改善箇所説明図

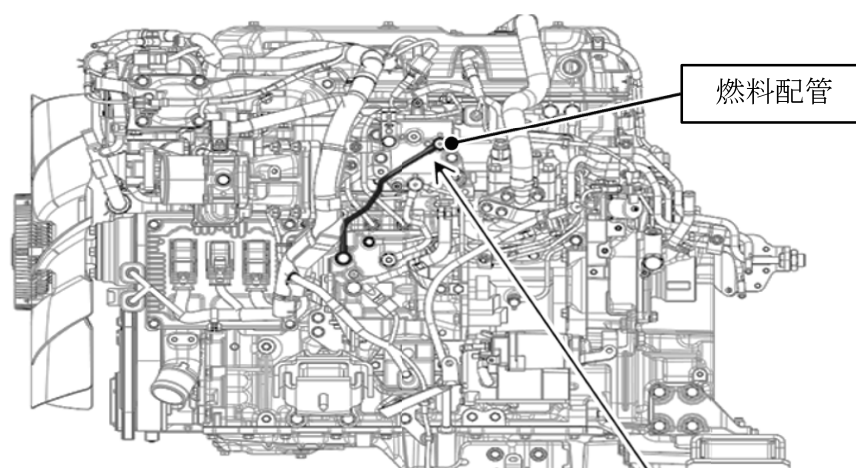
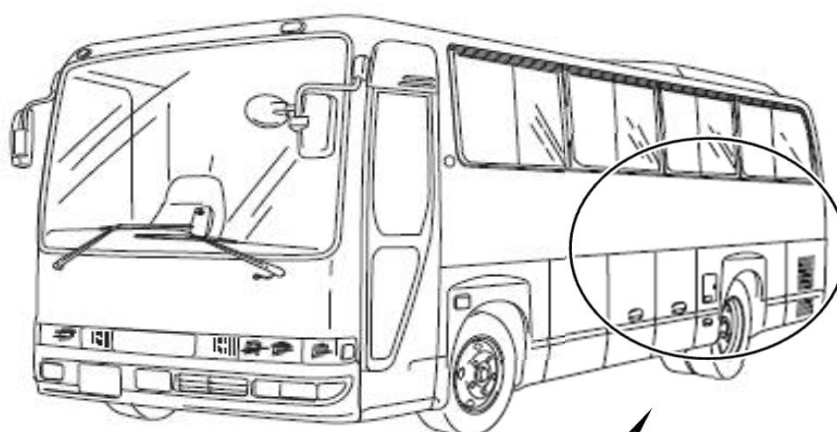
基準不適合発生箇所

サプライポンプの燃料配管において、設計検討が不十分なため、振動に対する強度が不足している。そのため、低温時に状態変化した燃料成分が燃料フィルタに詰まると、サプライポンプによる吸入負圧が増大して燃料圧力変動が大きくなり、当該配管が想定を上回る共振をすることで亀裂が生じ、燃料漏れに至るおそれがある。

改善の内容

全車両、燃料配管を対策品に交換する。
